关于发布 2022 年暖通设计与施工图审查学术研讨会 会议纪要的通知

2022 年暖通设计与施工图审查 学术研讨会会议纪要

暖通设计与施工图审查交流问题汇总解释

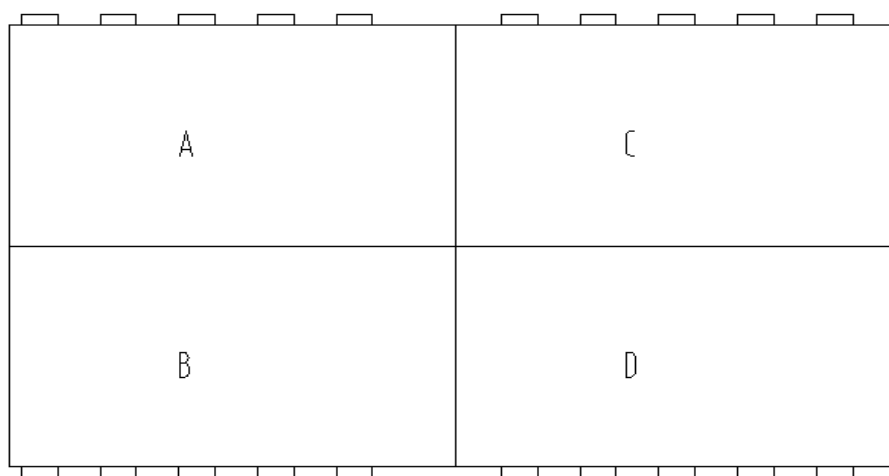
10.《建筑防烟排烟系统技术标准》第 4.3.4.1 条“当设置在外墙时，自然排烟窗（口）应沿建筑物的两条对边均匀设置；”

（1） 是否只有两条对边（即长边）可以作为排烟窗的有效面积，若防烟分区内有短边的排烟窗口在储烟仓内，此面积是否可以作为计算排烟窗的有效面积？

（2） 此条中若一个厂房划分为若干防烟分区 ABCD 后，每个防烟分区都只有一边在长边上（如 A 防烟分区只有一侧有窗），且排烟窗有效开启面积满足单个防烟分区排烟要求时，此种情形是否能满足要求，如下图

答：“沿建筑物的两条对边均匀布置”系指整个厂房、仓库空间若有条件时，应将自然排烟窗（口）沿建筑物的两条对边均匀布置。对于不具备沿建筑物的两条对边布置条件时，自然排烟窗（口）需满足沿外墙均匀布置条件即可。
